**Plan de Prévention du Risque d'Inondation
« Isère amont »
dans la vallée du Grésivaudan
à l'amont de Grenoble
- modification n° 1 -**

**Bilan de la mise à disposition du public
25 septembre au 25 octobre 2025**

Février 2026

Schéma de l'emprise au sol dans le cas général au sens des risques, hors calcul du RESI :

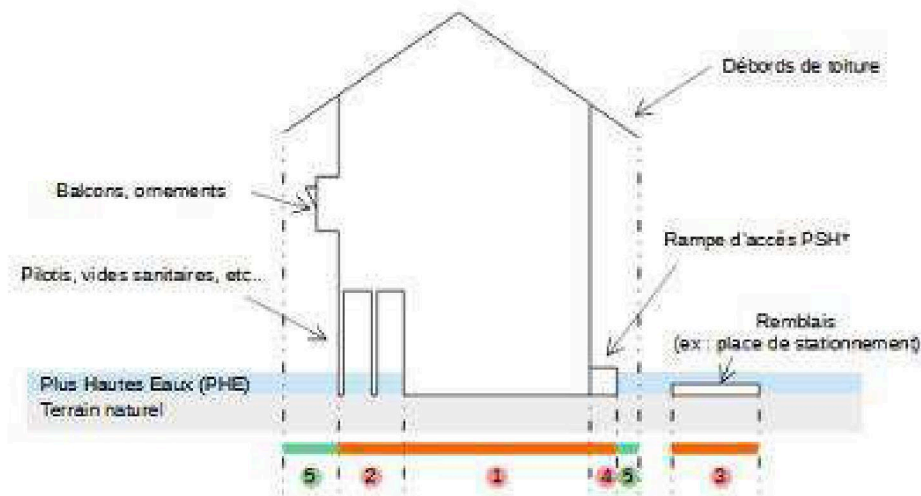
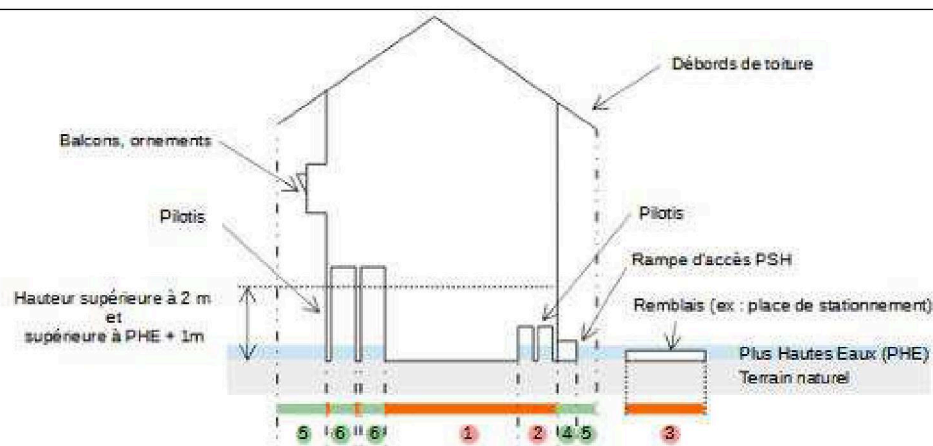
Or, et par comparaison avec la définition du RESI dans le PPRI Drac Aval, cette définition apparaît décorrélée de la notion de prise en compte du volume des eaux. En effet, l'utilisation du terme « partie inondable » ne se rapporte à aucune notion juridique et apparaît sur le plan technique moins efficiente que la définition de l'emprise retenue dans le PPRI Drac Aval.

Il est ainsi demandé de modifier l'article 3 du Titre I concernant la définition du RESI en reprenant les termes établis dans le PPRi Drac Aval comme suit⁴ :

Concernant le RESI, il n'y a pas d'évolution majeure entre celui défini dans le PPRi Isère amont de 2007 et celui dans le PPRi du Drac. De plus, le PPRi du Drac ne tient pas compte des surfaces construites sur pilotis de plus de deux mètres de hauteur par rapport au terrain naturel [...] dans le calcul du RESI. Or, il s'agit du cas particulier du Drac comportant une zone urbanisée particulièrement dense et très exposée aux phénomènes d'inondation qui ne peut pas être transposé au cas de l'Isère.
